「疑問を呈した専門家からの意見とこれに対する 熊本市等の考え方」の追加説明資料

項目No.1に対する熊本市等の考え方

A-9 基礎の設計 A-9-1熊本市庁舎新築工事杭及び山留計画 § 4山留めの計画

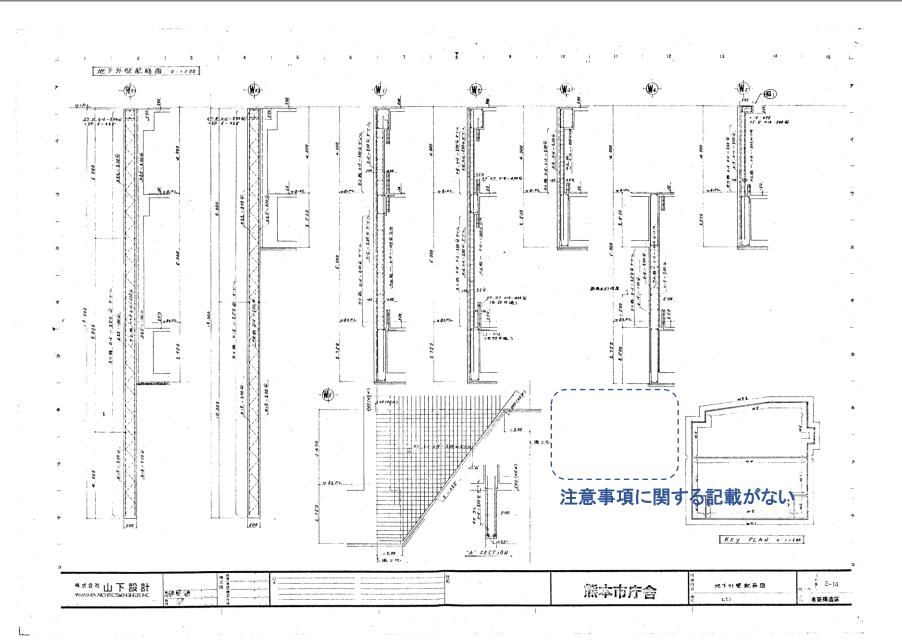
No	疑問を呈した専門家からの意見	Α	В	С	D	熊本市等の考え方
1	地下連続壁が、「施工時の遮水及び土留め」だけが目的であれば、設計者が設計図に図示することは絶対にない。工事用であれば施工者が最適な工法を選択すればよく、設計者の範疇外である。設計者が地下外周に地下連続壁を配置し、三つの目的を明記したのは、仮設ではなく、本体構造の一部として、建物の耐震構造に必要であることを強く意識して設計したもので、地下連続壁が建物の耐震性能向上に寄与しているのは疑いようもない。	3, 4	6			地中連続壁は、工事施工のために築造された土留め壁であるとともに、深度4.4mの地下水位による土圧や水圧に対して、完成後も土圧や水圧を負担するものとして計画されております。 また、仮設構造物である地中連続壁の耐震要素としての本設利用について、大臣認定時の設計図及び構造計算書に記載がございません。 そのため、H29調査では、本庁舎等の耐震安全性を確認するにあたり、不確定な要素については極力排除すべきと考え、地中連続壁の効果を見込まずに検討を行いました。なお、ご指摘を踏まえた調査(R2調査)を実施しましたところ、大地震時の地盤変位による応力が、地中連続壁の耐力を大幅に上回り、先に地中連続壁が破壊されることから、地中連続壁による杭及び建物本体への地震時応力低減効果は見込めないという結果となりました。

- 以下のことから、熊本市と受託者で協議の上、**地中連続壁の効果を見込まず検討を 行った**。
 - 大臣認定時の構造計算書には、地下連続壁は「杭として使用せず、又、耐震壁としては利用しない」との記載がある。
 - <u>大臣認定時の図面には『地下連続壁注意事項』に関する記載はなかった。</u> (竣工図には『地下連続壁注意事項』について記載があった)

- 2 連続壁には建物完成後も土圧・水圧を負担させる
- 3 ル 設計時点では杭として使用せず、又 耐震壁としては利用しない
